改善箇所説明図

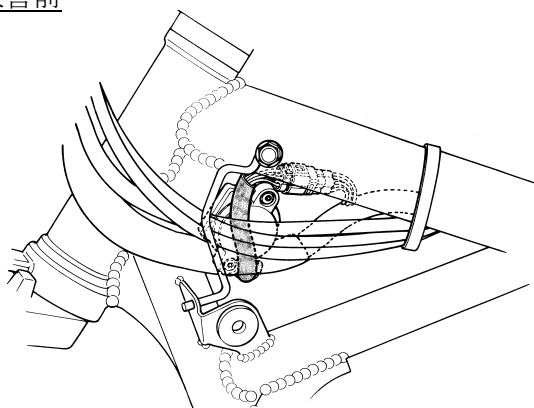
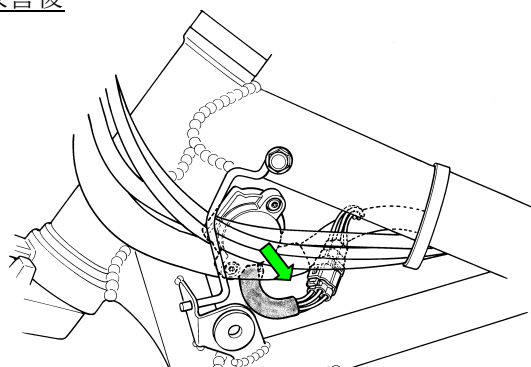
電気装置において、イグニッションスイッチの配線の取り回しが不適切なため、クラッチケーブル、スロットルケーブル、メインハーネスと干渉しているものがある。

そのため、そのままの状態で使用を続けると、当該部位が摩耗して配線の被覆が破れ短絡し、最悪の場合、エンジンが停止して再始動ができないおそれがある。

改善前

改善後

配線が干渉しているものは、取り回しを修正する。

全車両、イグニッションスイッチの配線状態を点検し、

- ① 配線が干渉しているものは、取り回しを修正する。
- ② 配線が干渉してイグニッションスイッチ等の部品が損傷しているものは、新品に交換するとともに、配線の取り回しを変更して組付ける。
